Mission régionale d'autorité environnementale
Grand Est

**Avis sur le projet d'installation d'une centrale agrivoltaïque
« ferme agri-solaire de la Haute Fouchère »
à Rupt-aux-Nonains (55)
porté par la société Samsolar**

Nom du pétitionnaire	SAS SAMFI 40 – Société Samsolar
Commune	Rupt-aux-Nonains
Département	Meuse (55)
Objet de la demande	Demande de permis de construire une centrale photovoltaïque au sol sur des terres agricoles
Date de saisine de l'Autorité environnementale	13/07/2026

Figure 3 : Annexe de l'avis RTE

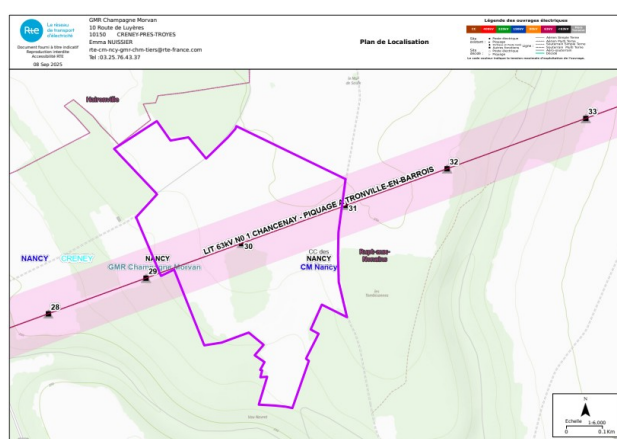
Une ligne électrique aérienne à 63 kV traverse le site en son centre. Plusieurs pylônes sont présents dans la zone d'étude, dont les pylônes 29 à 31 situés sur les parcelles du projet. Le dossier indique que RTE a été consulté en amont afin de garantir la sécurité des installations et l'accès aux ouvrages.

Toutefois, dans son avis rendu en cours d'instruction, RTE constate que l'implantation transmise ne respecte pas les distances minimales de sécurité et conclut que le projet est incompatible avec son ouvrage, tant pendant les travaux qu'en phase d'exploitation. RTE demande notamment de maintenir une distance minimale de 5 m par rapport aux conducteurs, recommande 2 m supplémentaires pour les interventions humaines, interdit les panneaux à moins de 15 m des pylônes et précise qu'une distance de 44 m doit, en règle générale, être prise en considération entre leurs fondations et les structures photovoltaïques. L'accès permanent aux pylônes doit également être garanti.

L'Ae recommande au pétitionnaire de revoir l'implantation du projet en concertation avec RTE, puis d'actualiser le plan de masse et l'étude d'impact afin d'évaluer les incidences du projet ainsi modifié.
